**Tysvær kommune - søknad om konsesjonspliktige endringer ved
Gismarvik transformatorstasjon**

Vi viser til brev datert 08.05.25 med tilleggshøring for konsesjonspliktige endringer for Gismarvik transformatorstasjon.

Figur 1. Ressurspyramiden jf. Regionalplan for massehåndtering på Jæren

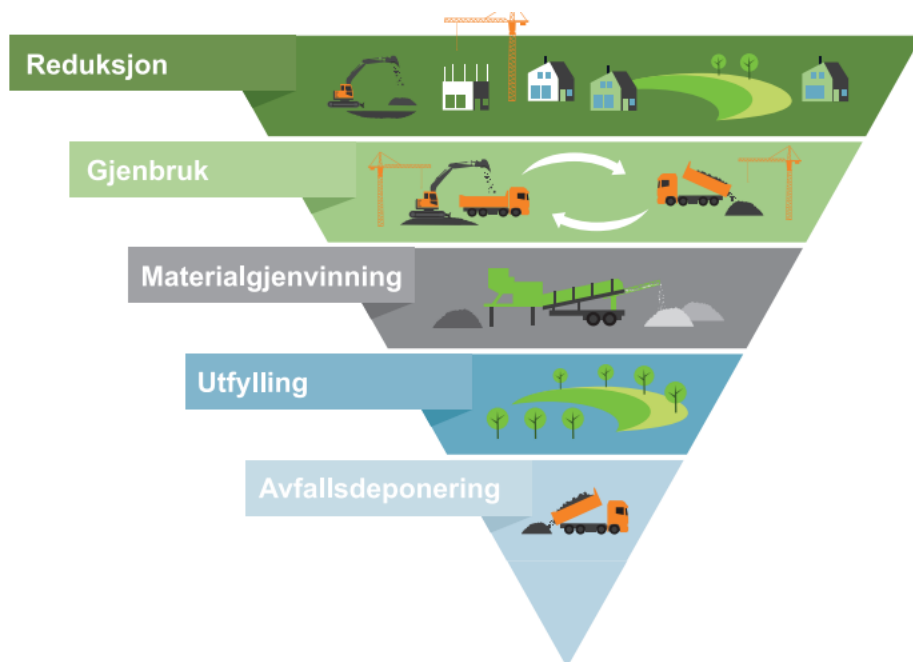
I de oversendte dokumentene fremkommer det at det er behov for masser i prosjektet og at man med den begrunnelse trenger masseuttaket. Det kommer ikke frem hvorvidt massebehovet kan løses ved gjenbruk av masser fra andre nærliggende prosjekter, og det kommer heller ikke frem om det er gjort noen vurderinger i forhold til dette. Fylkesrådmannen anbefaler at Statnett ser på muligheten for å benytte gjenbrukte masser i prosjektet for å redusere behovet for masseuttak.

I prosjektet er det allerede planlagt to områder for massehåndtering, ett område for sluttdeponering (D1G) og ett område som skal fungere som mellomlager (D2G). Samtidig opplyses det at hele Steinsvannet skal fylles ut i forbindelse med utvikling av Haugaland næringspark, og at vannet er under nedtapping. Det kommer ikke frem i saksdokumentene om det er vurdert om masseoverskuddet som skal deponeres i D3G er vurdert opp mot behovet for utfyllingsmasser i Steinvatnet. Det er forståelig at tidshorizontene på de ulike prosjektene kan gjøre samhandling utfordrende, men det bør tilstedes å bruke massene fra dette prosjektet også i den videre utviklingen av området. Ved å benytte overskuddsmassene fra masselageret i Steinsvatnet vil man unngå nedbygging av karbonrikt areal, som også er i tråd med nasjonal politikk. Fylkesdirektøren råder NVE, Statnett og Tysvær kommune til å se på muligheter for samhandling som bedre kan sikre en bærekraftig massehåndtering i tråd med ressurspyramiden.
